OGGETTO: Osservazioni ai sensi dell'art. 24 comma 3 del D.Lgs.152/2006 entro il termine di 30 (giorni) dall'Avviso Pubblico Prot. (Comune di Leverano) n. 0016399 del 13/09/2023 09:45
Progetto per la realizzazione di un impianto eolico denominato "Leverano", costituito da 6 aerogeneratori di potenza nominale di 7,2 MW, per una potenza complessiva d'impianto pari a 43,2 MW, da realizzarsi nei comuni di Veglie (LE) e Leverano (LE), con opere di connessione alla RTN ricadenti anche nei comuni di Copertino (LE) e Nardò (LE) (cod. MYTERNA n. 202200319).

Codice procedura (ID_VIP/ID_MATTM) 10143

Procedura: Valutazione di Impatto Ambientale (PNIEC – PNRR)

Figura 1. Mappatura delle aree idonee, compatibili e sensibili (Scenario 4.4.1. Parte 3 – PPTR).

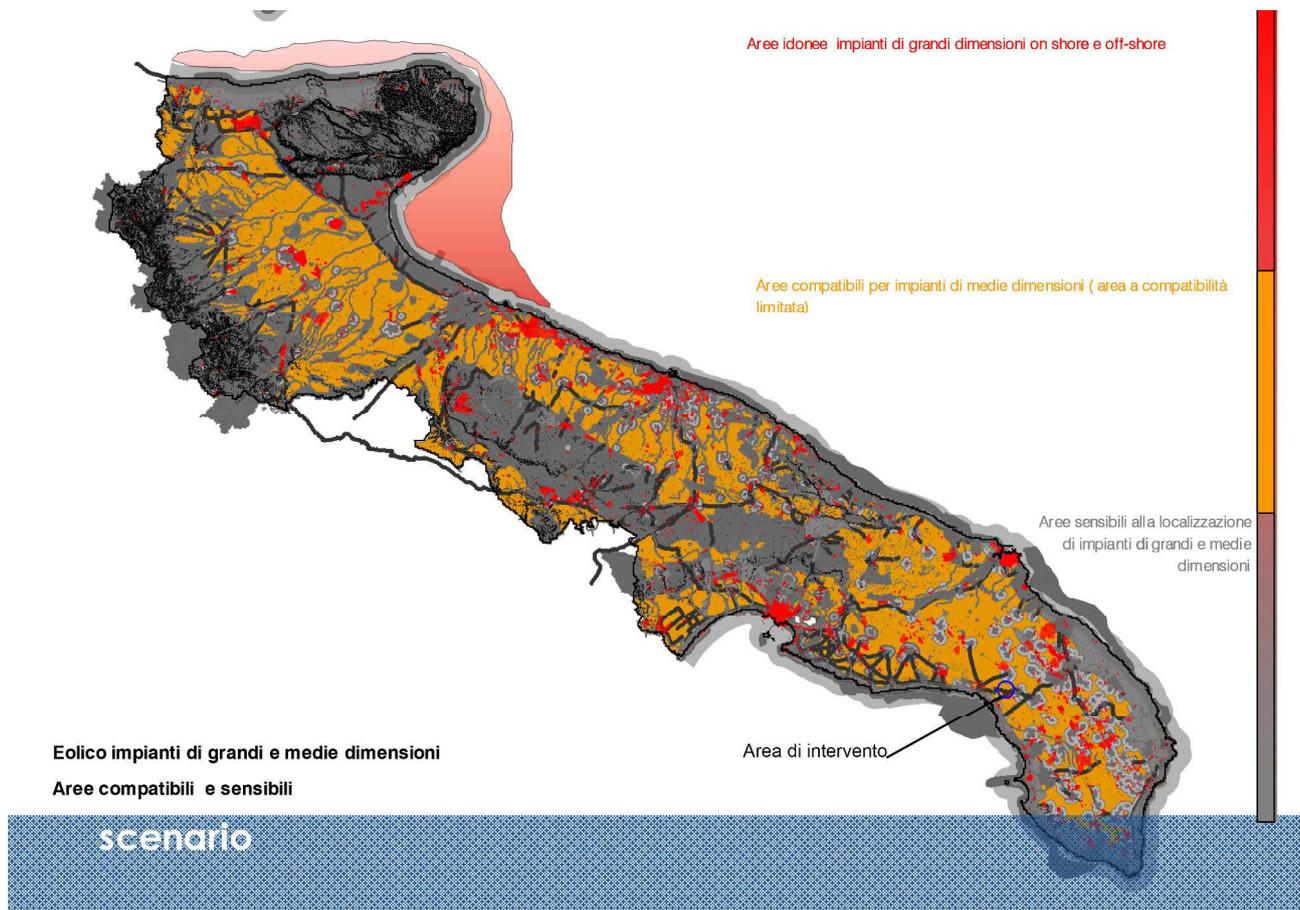
Osservando la Figura 1, emerge che l'area in oggetto (cerchiata in blu) è compatibile con i soli impianti di medie dimensioni (area a compatibilità limitata), cioè quelli con aerogeneratori di potenza compresa tra i 50 kW e 1 MW. Il progetto in esame, essendo caratterizzato da impianti di grossa taglia (aerogeneratori con potenza di 7,2 MW) è pertanto incompatibile con l'area di intervento.
